INFORME DE CONTROL ESPECÍFICO N° 013-2022-2-2982-SCE

SERVICIO DE CONTROL ESPECÍFICO A HECHOS CON PRESUNTA IRREGULARIDAD A LA MUNICIPALIDAD DISTRITAL DE SHUNTE SHUNTE – TOCACHE – SAN MARTÍN

EJECUCIÓN DEL SERVICIO: REPARACIÓN DE CERCO PERIMETRICO, DEFENSA RIBEREÑA Y RED DE ALCANTARILLADO; EN EL(LA) INSTITUCIÓN EDUCATIVA Nº 0233 EN EL MARGEN DERECHA DEL RÍO TOCACHE EN LA LOCALIDAD DE MONTECRISTO, DISTRITO DE SHUNTE, PROVINCIA TOCACHE, DEPARTAMENTO SAN MARTÍN

Imagen n.° 3
Detalles de las secciones de la estructura del espigón de piedra (Apéndice n.° 17)

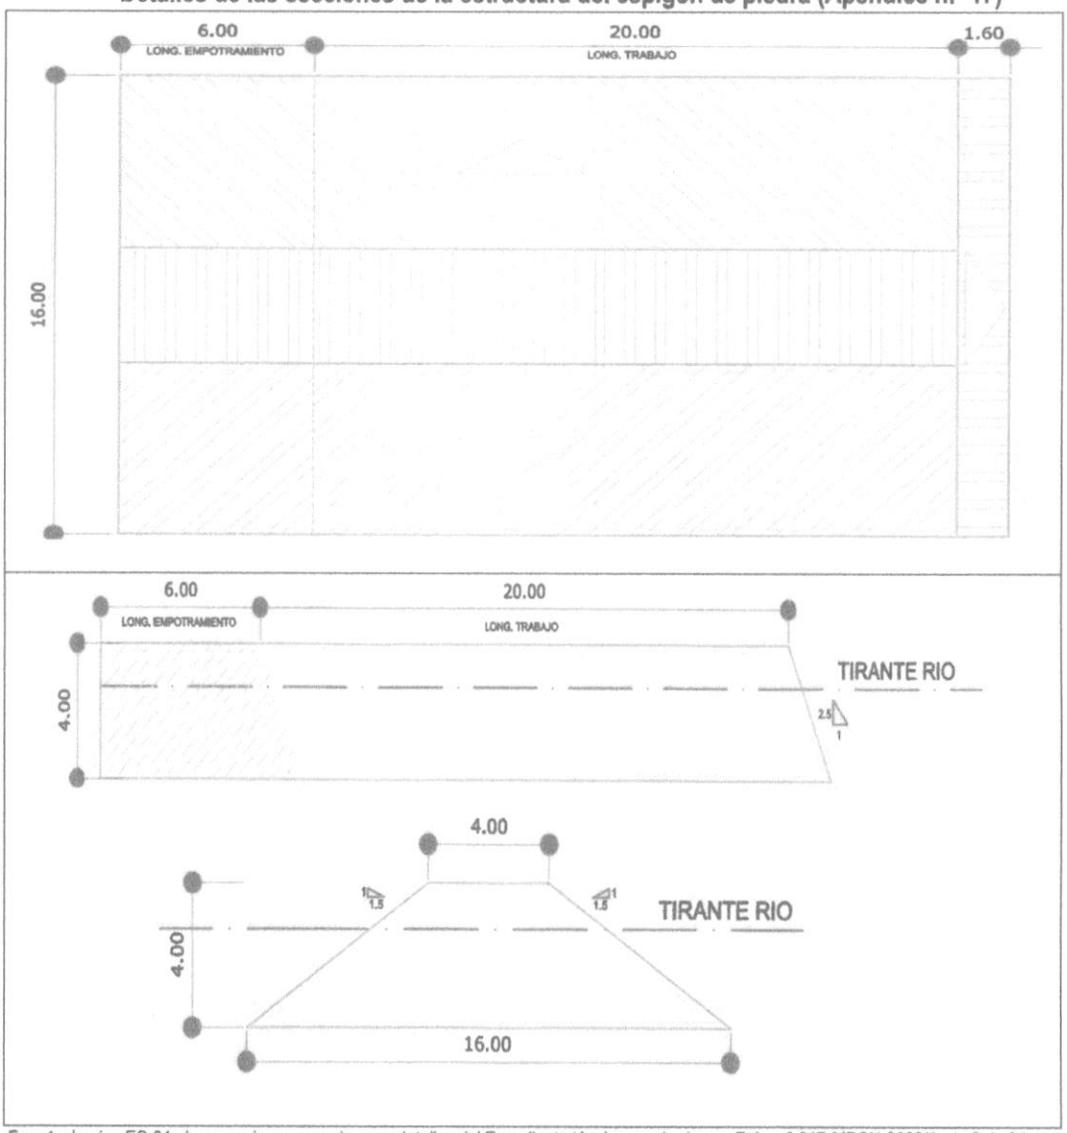
De la lámina ES-01 **(Apéndice n.° 17)** correspondiente al plano: espigones planta y detalles se verifico que la geometría del espigón es trapezoidal teniendo como base mayor un ancho de 16.00 m y base menor (corona) de 4.00m así mismo se tiene una longitud de empotramiento de 6.00m y una longitud de trabajo de 20.00 m tal como se muestra:

Imagen n.° 4
Plano de planta – 4 espigones de piedra (Apéndice n.° 18)

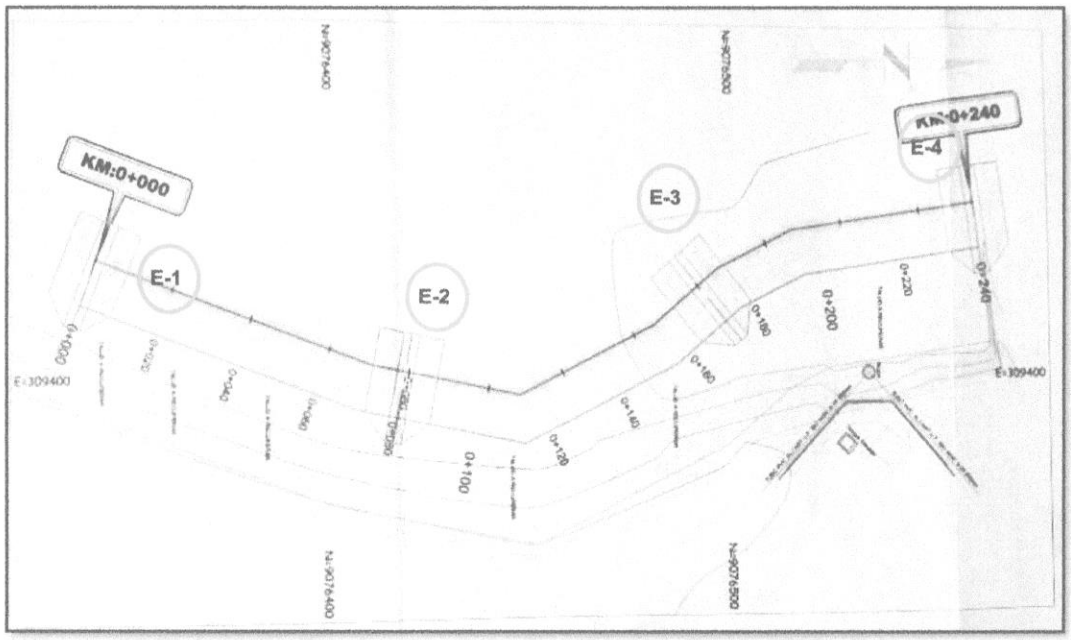
Del plano *"Planta, perfil longitudinal y secciones transversales"* lamina PT-01 del expediente técnico **(Apéndice n.° 18),** se muestra la ubicación de los 4 espigones entre las progresiva 0+000 km a 0+240 km, los cuales tal como se puede ver (imagen n.° 4) los espigones tienen el mismo diseño y secciones.

Imagen n.° 5
Detalles de las secciones de la estructura del espigón de piedra (Apéndice n.° 7)

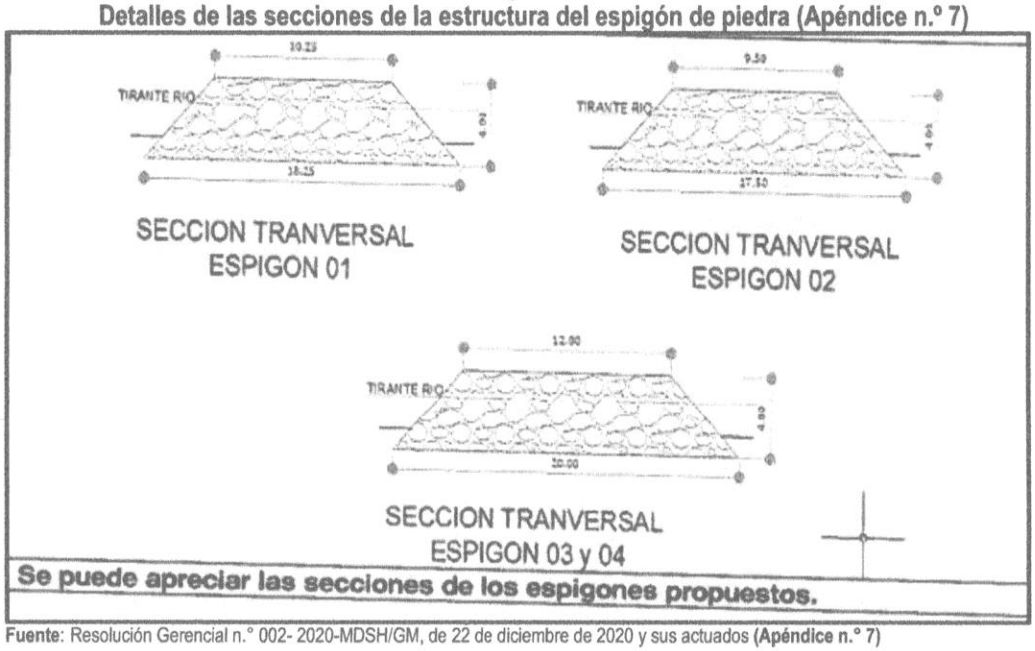
Cabe mencionar que según la Resolución Gerencial N° 002-2020-MDSH/GM de 22 de diciembre de 2020 se modifica el plano PT-01 y las secciones y detalles del plano lamina E-01, tal como se muestra.

Imagen n.°6
Plano de planta – 4 espigones de piedra según replanteo post construcción (Apéndice n.° 18)

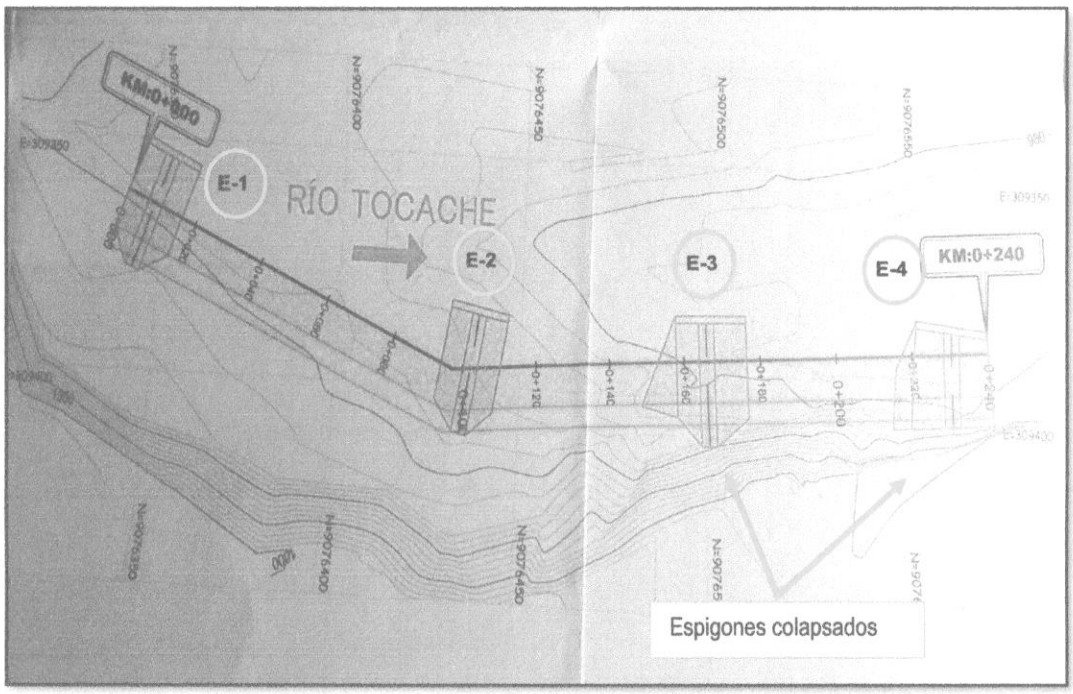
Sin embargo, de la lámina PT-01 correspondiente al plano de replanteo: *"Planta, perfil longitudinal y secciones transversales post construcción"* **(Apéndice n.° 18),** adjuntadas a las valorizaciones n.os 2,3 y 4, *se* verifico que se modificaron los espigones en la parte de su empotramiento y uña del espigón sin embargo no se presentaron los nuevos cálculos hidráulicos y secciones transversales en los informes de las valorizaciones, cabe mencionar que dichos espigones colapsaron.

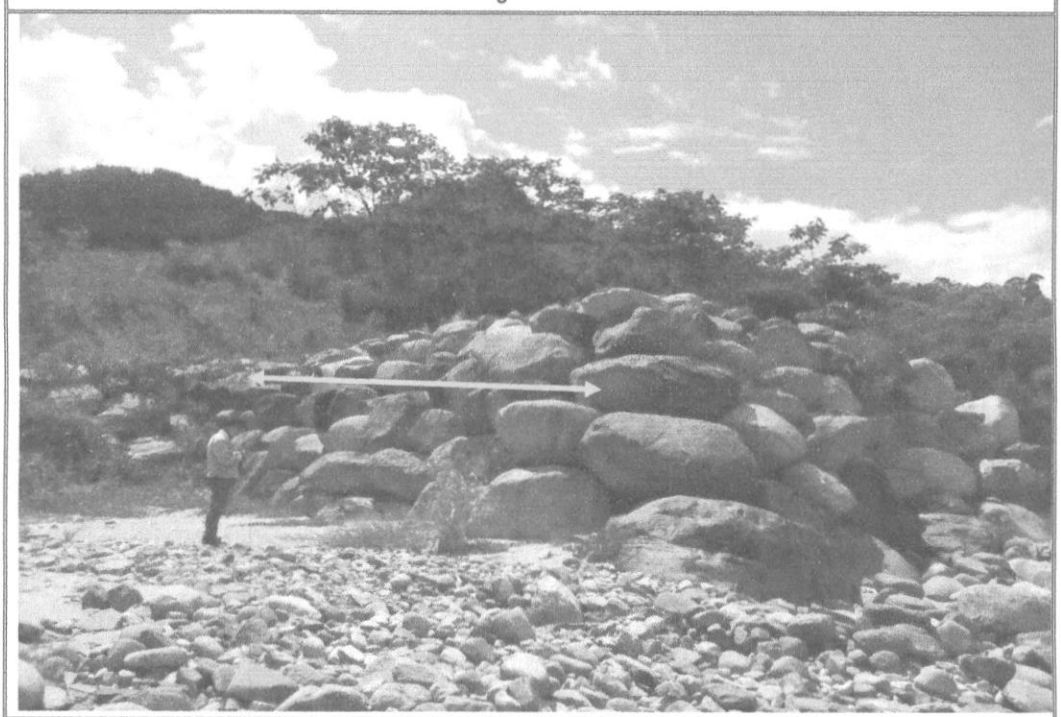
a) Los espigones n.os 1 y 2 se encuentran en estado regular debido a que la corriente del rio ya viene arrastrando parte de su estructura frontal, según las mediciones realizadas tienen 12.50 y 12.00 metros de longitud con un ancho promedio de 14.25 y 13.50 metros, lo cual evidencia que en el proceso constructivo no se cumplió con las especificaciones técnicas, los diseños hidráulicos y planos laminas PT-01 y ES-01, tal como se muestra en las siguientes fotografías n.° 5 y 6.

b) Los espigones n.os 3 y 4 se encuentran colapsados ya que su estructura fue arrastrada por la corriente del rio esto debido a que en el proceso constructivo no se cumplió con las especificaciones técnicas, los diseños hidráulicos y planos laminas PT-01 y ES-01, tal como se muestra en las siguientes las fotografías n.os 7 y 8.

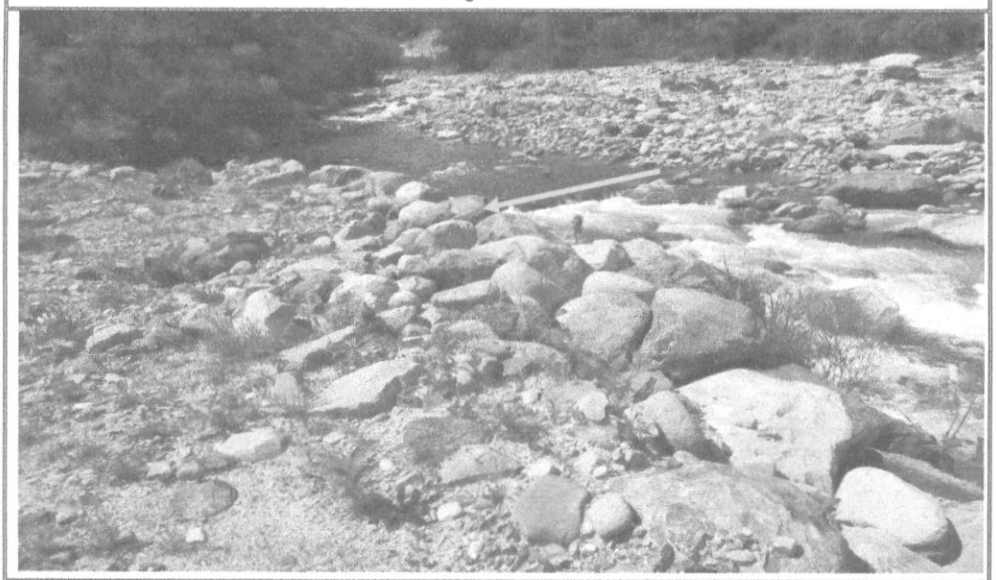
Se aprecia estructura del espigón n.° 1, con una longitud promedio de 12.50 m, ancho promedio de 14.25 m y una altura de 4.00 m; cabe mencionar que no cumple con la geometría trapezoidal y longitud establecido en los planos del expediente técnico.

Fotografía n.° 7

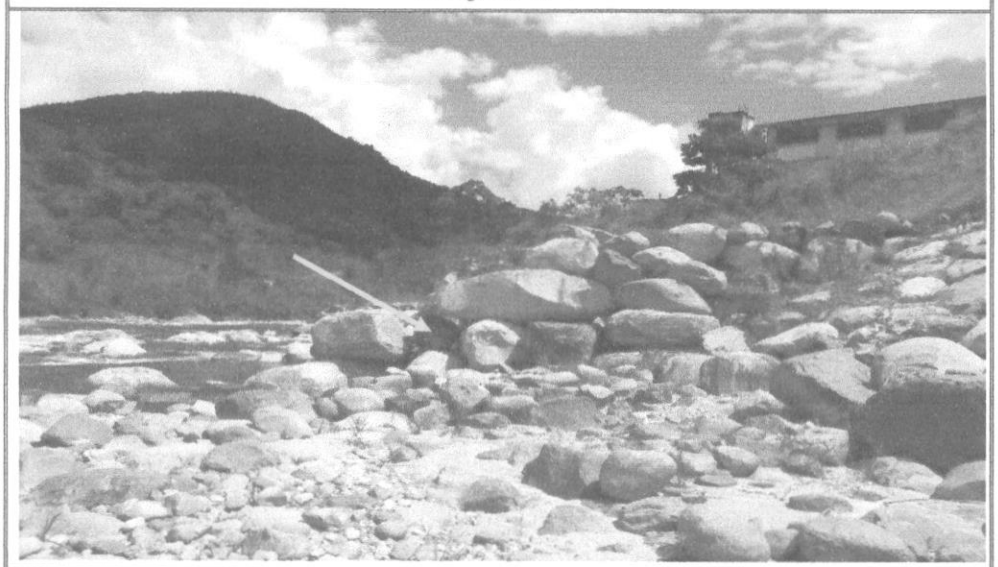
Se aprecia el espigón n.° 3 colapsado con pérdida en gran parte de su estructura, ya que solo cuenta con una longitud total de 3.55 m por lo que se evidencia que no tuvo un adecuado proceso constructivo en su ejecución.

Imagen n.° 13
Plano de planta – 4 espigones de piedra según replanteo post construcción (Anexo n° 19)

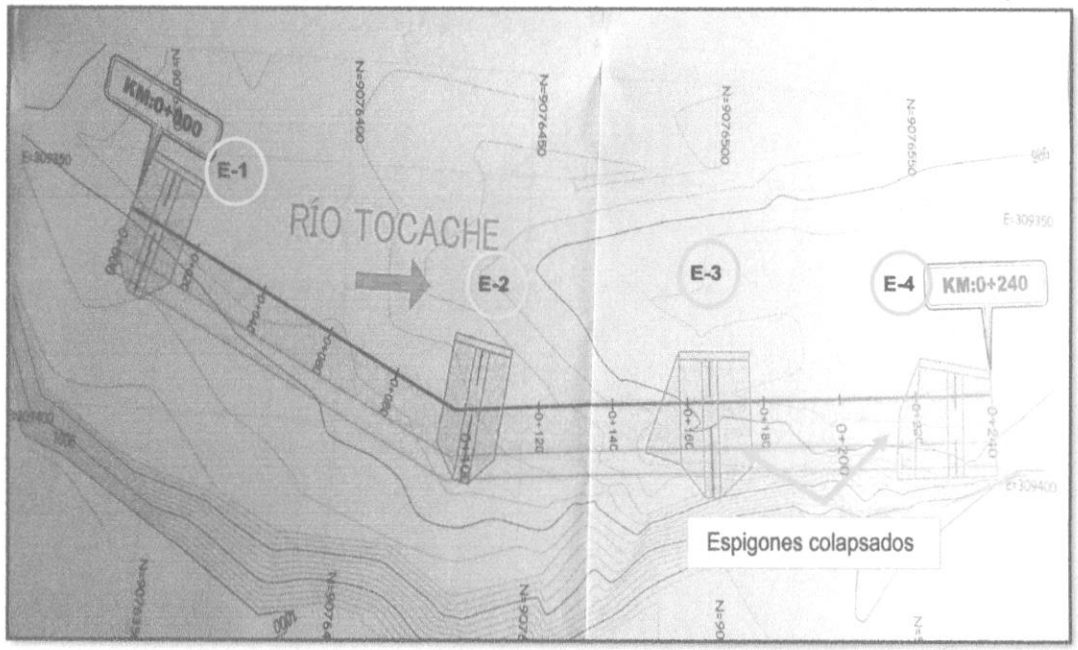
Al respecto del plano de replanteo post construcción lamina PT-01 adjuntado a cada valorización se evidencia que los espigones n.os 1 y 2 no presentan la geometría trapezoidal y las medidas encontradas en campo no corresponden con las secciones y detalles del plano de replanteo lamina ES-01 aprobados mediante Resolución Gerencial N° 002 -2020-MDSH/GM de 22 de Diciembre del 2020 **(Apéndice n.° 7)**, por lo que se evidencia que en el proceso constructivo no se cumplió con los diseños hidráulicos y las especiaciones técnicas del expediente técnico, por lo que a la fecha los espigones n.os 3 y 4 se encuentran colapsados, tal como se muestra a continuación

Es así que, pese a que hubo un plano de replanteo, se ejecutó de manera distinta ya que los espigones no tienen el diseño trapezoidal con las dimensiones requeridas que se especifica en el plano PT-01 y ES-01, ocasionando así que dos (2) de ellos colapsaran, esto debido a que en el proceso constructivo no se cumplió con los diseños hidráulicos y planos.
